Vysvětlení zadávací dokumentace č. 3

Zadavatel	Pardubický kraj
sídlo:	Komenského náměstí 125, 532 11 Pardubice
zastoupený:	JUDr. Martinem Netolickým, Ph.D., hejtnanem
IČO/ DIČ:	70892822/ CZ70892822
profil:	https://zakazky.pardubickykraj.cz
Zástupce pověřený organizací zadávacího řízení:	Mgr. Ing. Robert Hebký, advokátní kancelář advokat@hebky.cz
IČO:	64010082
sídlo:	Václava Řezáče 315, PSČ 434 01 Most
Název veřejné zakázky:	Speciální ZŠ, MŠ a praktická škola Ústí nad Orlicí – půdní vestavba a rekonstrukce WC
Druh zakázky / řízení:	stavební práce / podlimitní zakázka / zjednodušené podlimitní
Zahájení řízení:	dne 11.1.2021 uveřejněním na profilu zadavatele

PŮDORYS 1:50 - NOVÝ STAV

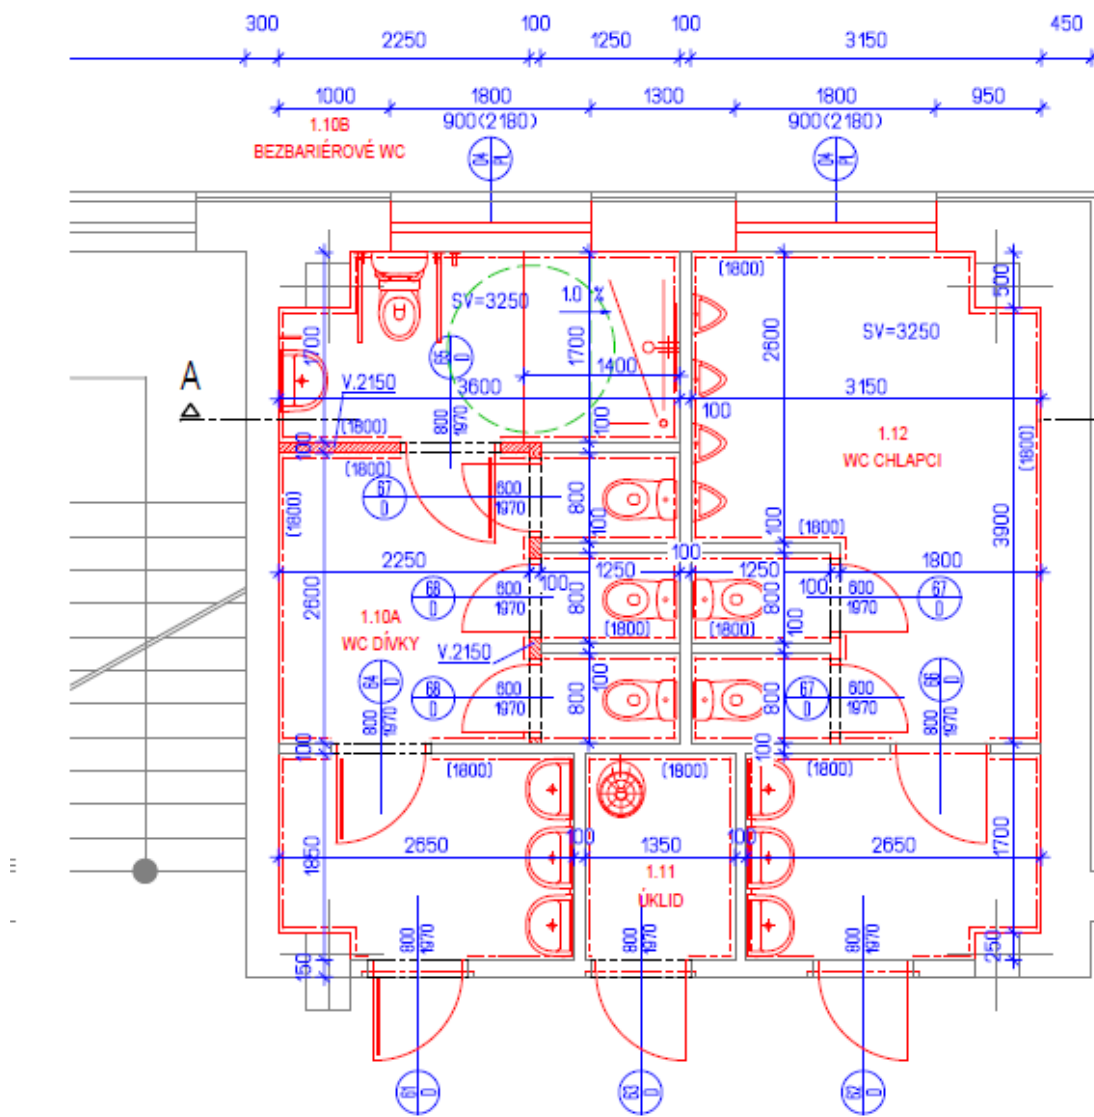
***Dotaz:** „Jedná se o D.02.1.1 – Architektonicko – stavební řešení. V oddílu truhlářských výrobků jsou dveře s odkazy na výpis výrobků s ozn. 61/D;64/D;67/D. V dodané dokumentaci chybí. To samé platí pro plastová okna, která se odkazují na 02/PL, což sice ve výpisu výrobků je, ale patří to k objektu SO01 a okno je velikostně jiné. (1,8x0,9 m oproti 2,0x1,5 m)*

Jsou to nové dveře nebo se to vztahuje k pol.43 rozpočtu (kde je pravděpodobně uveden špatně počet 11 ks dveří vs 12 ks vyvěšení/ zavěšení křídél)?

Dveře: Číslování a počet dveří dle půdorysu nového stavu (D02.1.1.02) souhlasí s výpisem dveří ve výpisu výrobků. Všechny dveře budou nové. Odstranění stávajících 12 ks dveří též souhlasí s půdorysem bouracích prací.

Mění se 2 okna rozměru 1800 x 900 mm. V půdorysu jsou tato okna označena 04/Pl, ve výpisu jsou mylně označena jako 02/Pl.
